Mission régionale d'autorité environnementale

**Avis délibéré de la mission régionale
d'autorité environnementale
Hauts-de-France
sur le projet de réaménagement de la M700 entre les échangeurs de la
M6d et de la M952 et la création d'un aménagement cyclable sur les
communes de
Hem et Villeneuve d'Ascq (59)
Étude d'impact de juillet 2024**

n°MRAe 2024-8318

AVIS DÉLIBÉRÉ n° 2024-8318 adopté lors de la séance du 7 janvier 2025 par
la mission régionale d'autorité environnementale Hauts-de-France

Figure 28 : Schéma de l'échangeur M6D

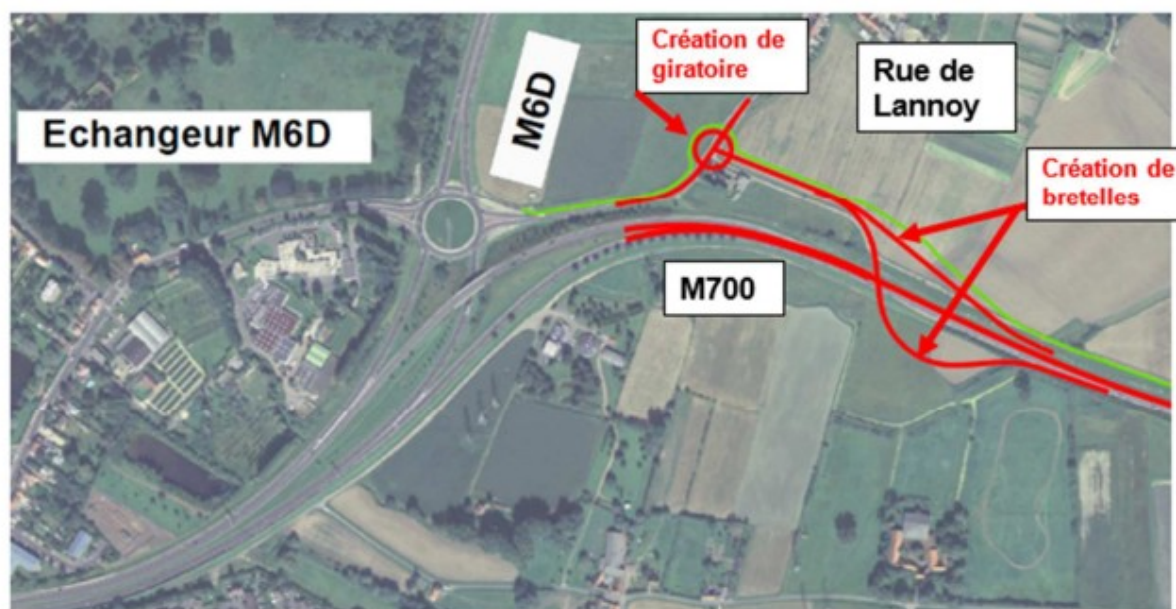
Pour l'échangeur de la M6d, la MEL a finalement choisi la création d'un giratoire depuis la rue de Lannoy. Pour l'échangeur de la M952, la MEL a proposé deux autres solutions : la mise en place d'un giratoire dénivelé et celle d'une place à feu, pour finalement opter pour le giratoire dénivelé.

Si les scénarii étudiés par le département étaient bien présentés et illustrés, ce n'est pas le cas pour les variantes proposées et finalement retenues par la MEL. Le document ne propose qu'une illustration pour chacune d'entre elles, peu lisible, sans descriptions techniques.

L'autorité environnementale recommande de reprendre l'ensemble des scenarii travaillés par la MEL et de les rendre plus explicites, via une meilleure illustration et une description technique.
